Oggetto: [ID: 4554] Completamento delle opere di bonifica dello specchio acqueo dell'ex arsenale militare di La Maddalena. Procedimento di Verifica di Assoggettabilità a VIA. Trasmissione osservazioni ARPAS.

Procedimento di Verifica di assoggettabilità a VIA

relativa al progetto " **Completamento delle opere di bonifica dello specchio
acquatico dell'ex arsenale militare di La Maddalena** ".

Osservazioni sullo Studio Preliminare Ambientale e sulle integrazioni

Fig. 1 Area investigata

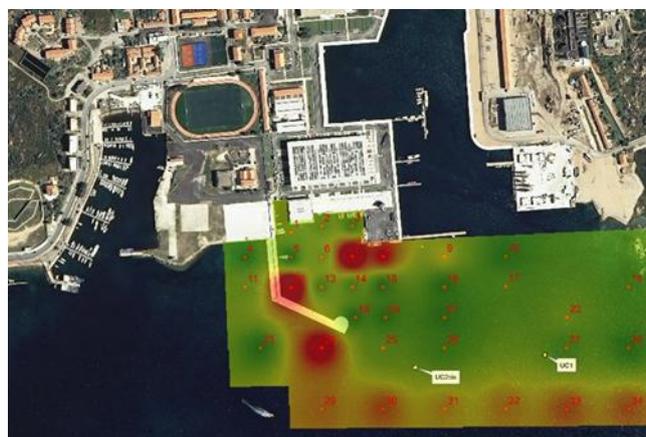
L'area investigata è identificata nella fig.1 sotto riportata, a titolo di esempio la diffusione areale della contaminazione di idrocarburi C> 12 è rappresentata nella fig.2.
